改善箇所説明図

基準不適合発生箇所

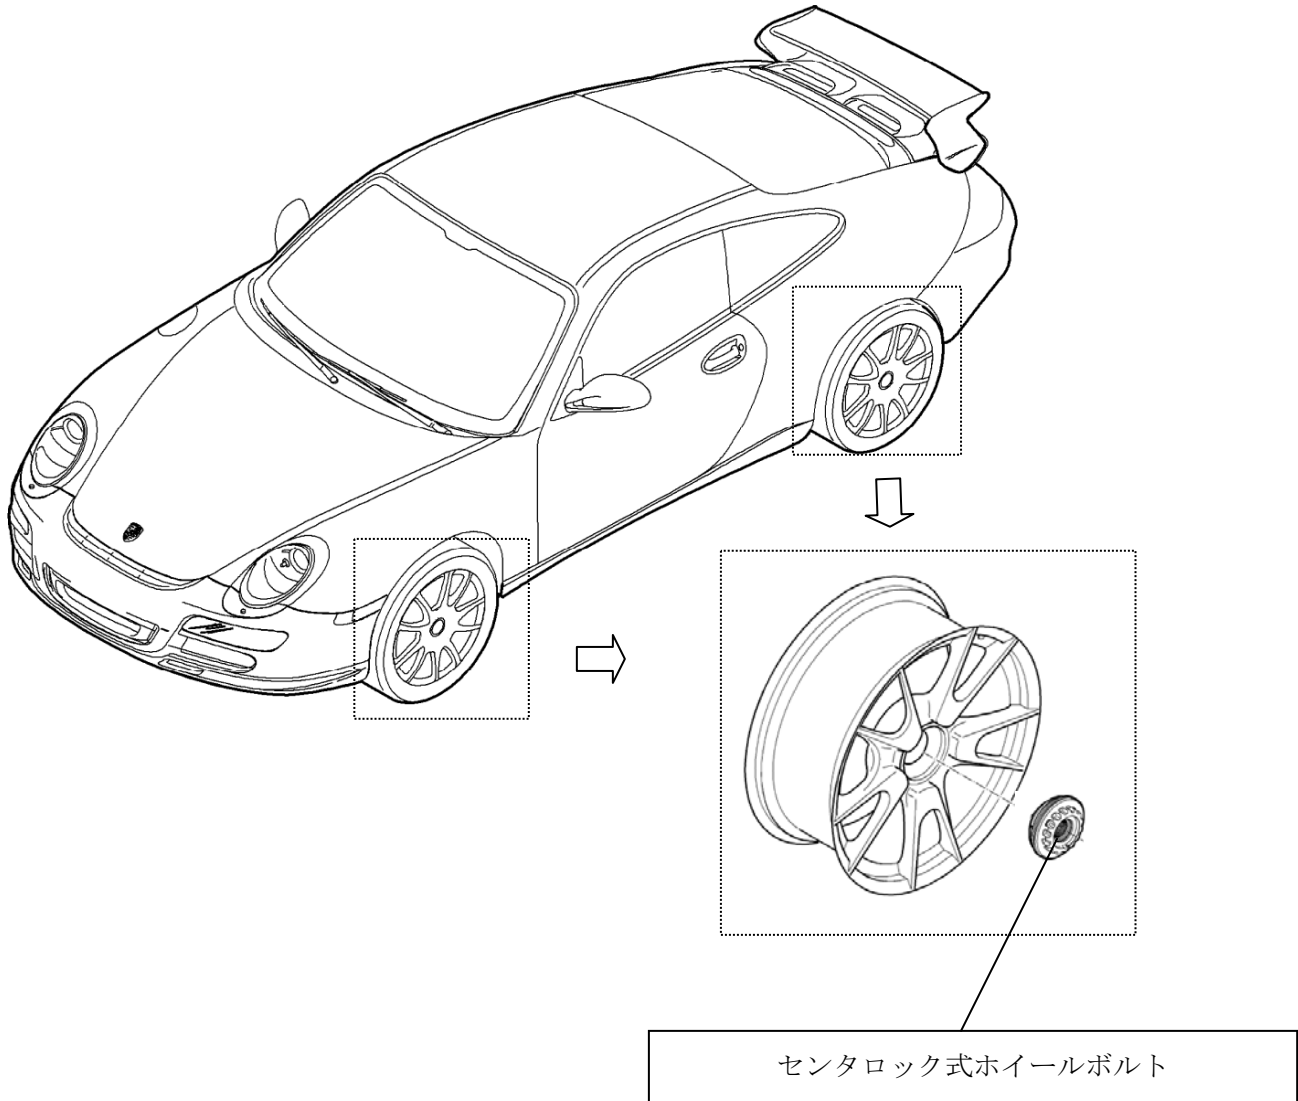
センターロック式ホイールボルトにおいて、締め付けトルクの設定が不適切なため、走行振動等によりホイールやハブが摩耗する場合がある。そのため、異音が発生し、最悪の場合、ハブが破損してホイールが脱落するおそれがある。

全車両、センターロック式ホイールボルトの仕様を確認し、対象となるものは当該ホイールボルトを対策品に交換し、新しい規定トルクで締め付ける。対象とならないものは、当該ホイールボルトの締め付けトルクを確認し、誤ったトルクで締め付けられているものは規定トルクで締め付ける。ホイールやハブに摩耗が認められる場合は、当該部品を新品に交換する。また、取扱い説明書の追補版を車両に搭載する。
